TECHNISCHE INFORMATION

Handelsbezeichnung:	Mazda 626/MX-6	Womi	:11
		TI-Nr.	:12/93
Typbezeichnung:	GE	Gruppe	:B
		Datum	:19.03.93
		Blatt	:1/2

Kopfbende Geräusche im Leerlauf (FP/FS-Motor)

Motorlager Nr.3

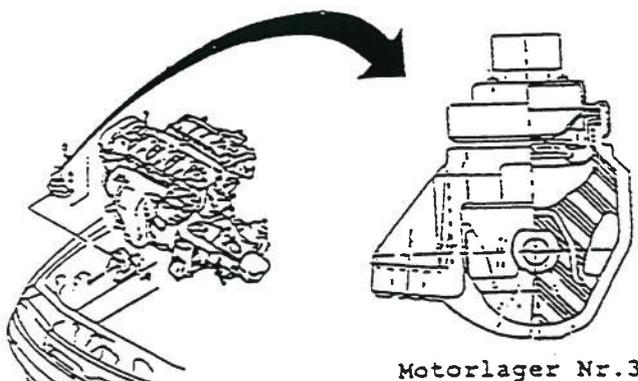
1. Klopfgeräusche im Leerlauf bei Fahrzeugen mit Schaltgetriebe.
2. Klopfgeräusche nach Einlegen einer Fahrstufe bei Fahrzeugen mit Automatikgetriebe.

Austausch des Motorlagers Nr. 3

Betroffen sind nur Fahrzeuge bis Fahrzeugident.-Nr.:

JMZ GE ***** 01 171 092

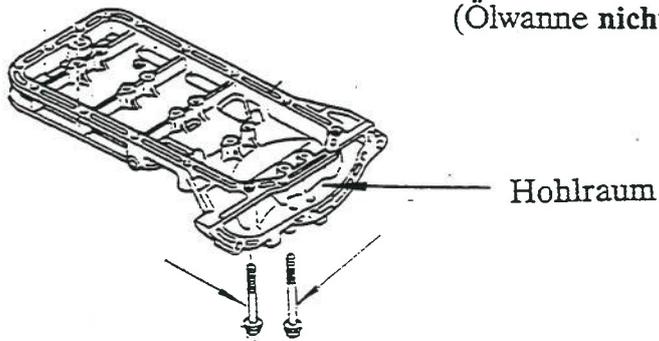
1. Entfernen Sie die beiden bezeichneten Befestigungsschrauben.

(Ölwanne nicht ausbauen!)

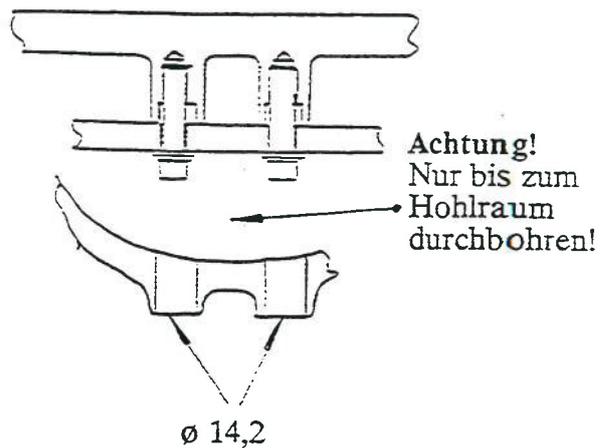
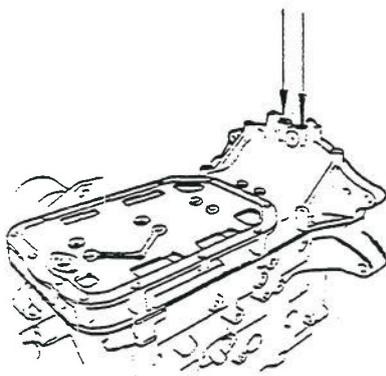
2. Vergrößern Sie die gekennzeichneten Bohrungen auf 14,2 mm (ggf. vorbohren!).

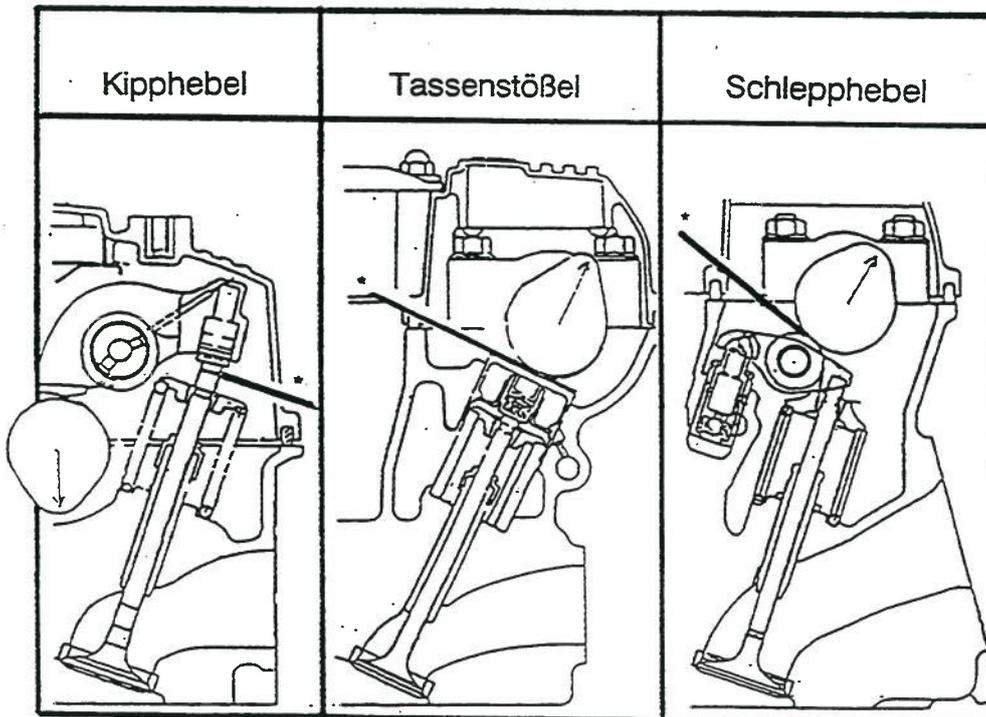
Spiel der Hydrostößel mit einer Fühlerlehre 0,15 mm bei geschlossenem Ventil, wie unten abgebildet, messen.

Fühlerlehre kann am Meßpunkt durchgeschoben werden.

Hydrostößel erneuern

Hydrostößel in Ordnung.

Oberer Ansaugkrümmer

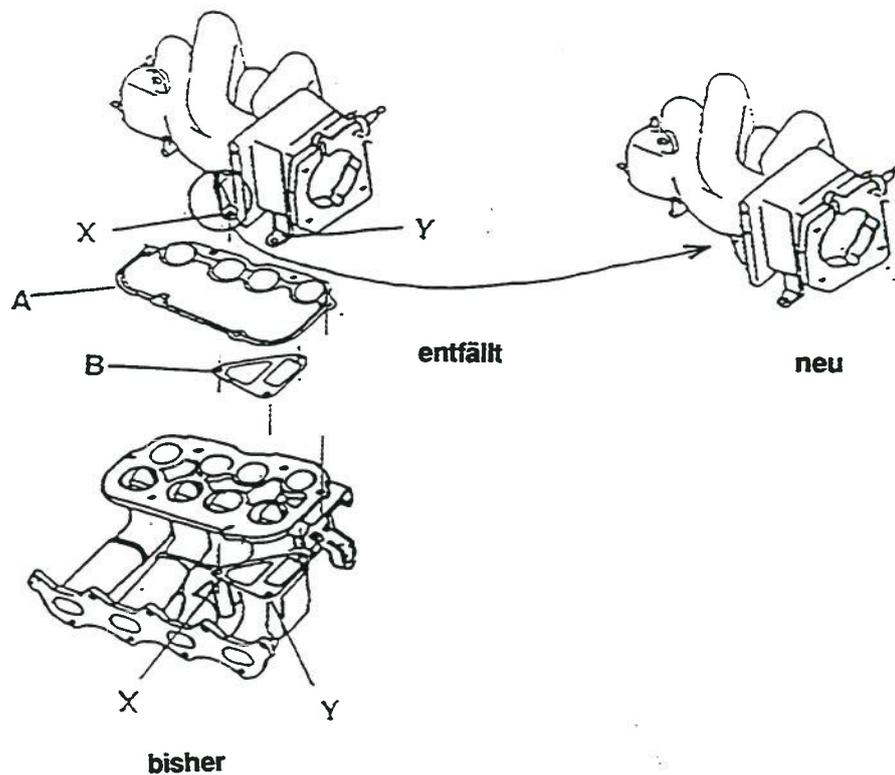
entfällt der Befestigungspunkt am oberen Ansaugkrümmer (siehe Abb.).
Im Zuge dieser Änderung wurden die Ansaugkrümmerdichtungen "A" (B6BF-13-135)
und "B" (B6BF-13-136) zu einer Dichtung (B6BF-13-135A) zusammengefaßt.

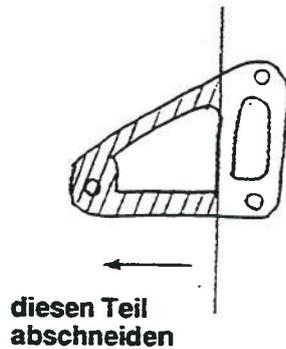
Beim Austausch des oberen Ansaugkrümmers gegen die modifizierte Version und Verwendung der bisherigen Ansaugkrümmerdichtung "B" (B6BF-13-136) ist der in der Abb. schraffierte Teil der Dichtung abzuschneiden.

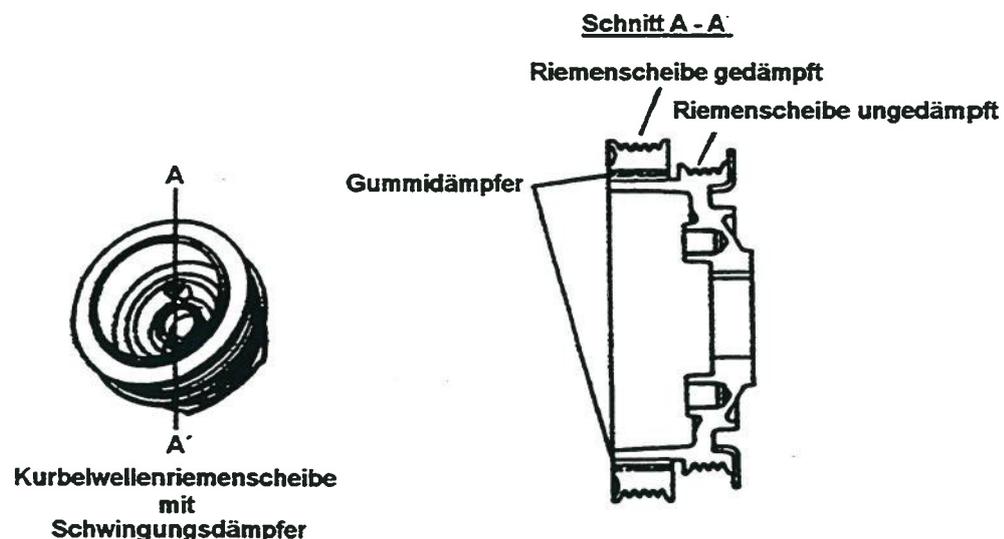
Um Folgeschäden zu vermeiden, sind bei einem blockierten Nebenaggregat, wie z. B. Generator, Klimaanlagekompressor etc., nachfolgend aufgeführte Teile zu erneuern:

- das blockierte Nebenaggregat,
- der Keilriemen bzw. Keilrippenriemen, der das blockierte Nebenaggregat antreibt,
- die Kurbelwellenriemenscheibe mit Schwingungsdämpfer, sofern das blockierte Nebenaggregat über die gedämpfte Riemenscheibe angetrieben wird (siehe Abb.).

Hinweis: Sofern das blockierte Nebenaggregat von der ungedämpften Riemenscheibe der Kurbelwellenriemenscheibe angetrieben wird, ist ein Erneuern der Kurbelwellenriemenscheibe nicht erforderlich.

Nockenwellen der hinteren Zylinderbank

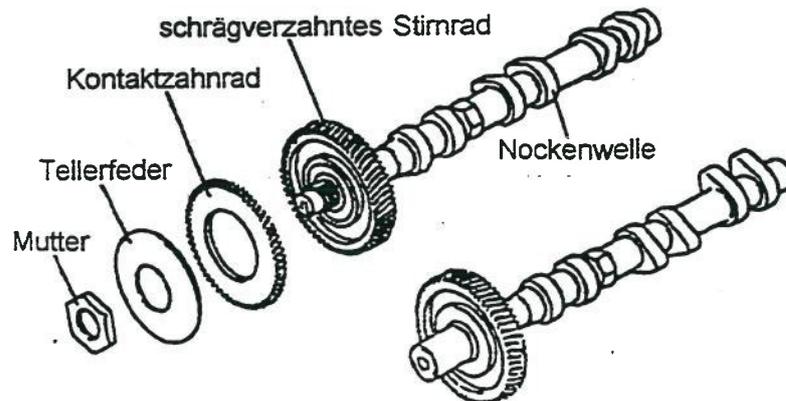
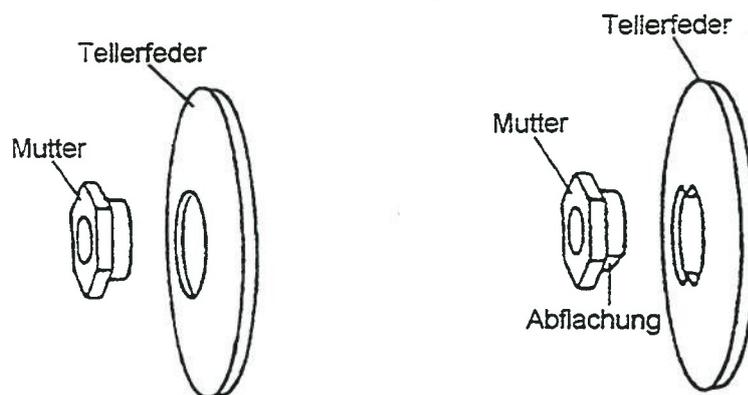
Bei normaler Betriebstemperatur und einer Motordrehzahl von ca. 1200 min⁻¹ können im Bereich der Nockenwellenräder Klappergeräusche auftreten. Ursache hierfür ist ein verringertes Reibmoment zwischen Tellerfeder und Kontaktzahnrad (siehe auch TI-Nr. 19/94, 19/94-E, 23/95).

Einbau modifizierter Tellerfedern und Muttern gemäß nachfolgender Reparaturanweisung.

Ansaugluft-Temperaturschalter

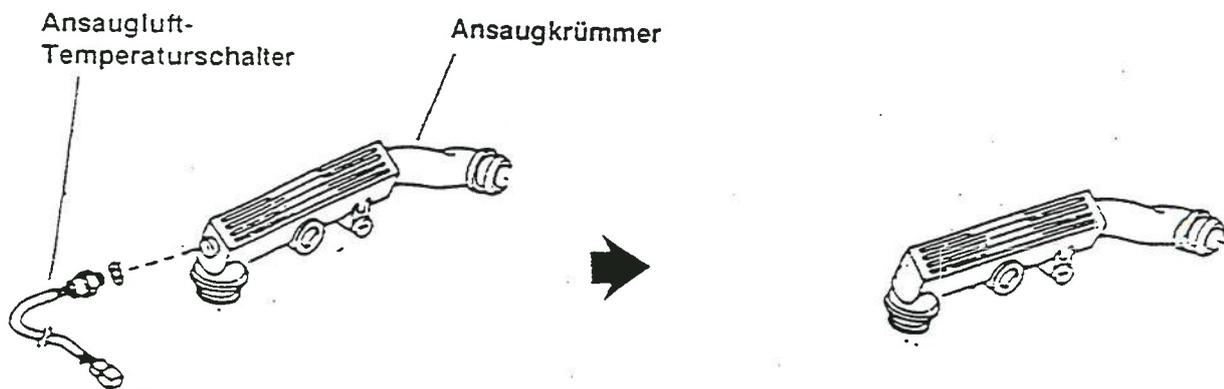
wird kein Ansaugluft-Temperaturschalter mehr eingebaut.
